港湾計画の軽易な変更について（概要）

室蘭港 祝津絵鞆地区

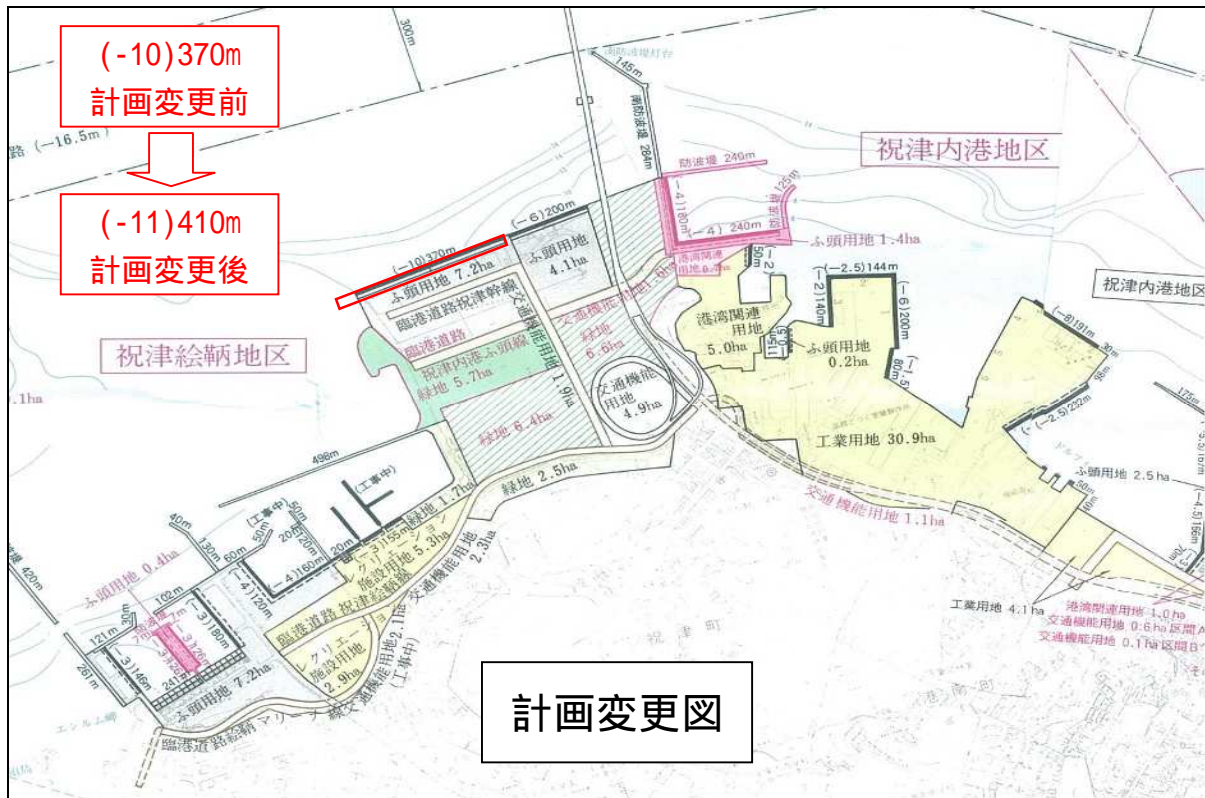
区分	現計画	変更後
岸壁水深	- 10m	- 11m
岸壁延長	370m	410m

- ・ 入港する貨物船が大型化しており、現計画と利用実態の乖離が大きい
- ・ 岸壁、荷捌き地の老朽化が著しい
- ・ 事業実施には港湾計画上の位置づけが必要となるため
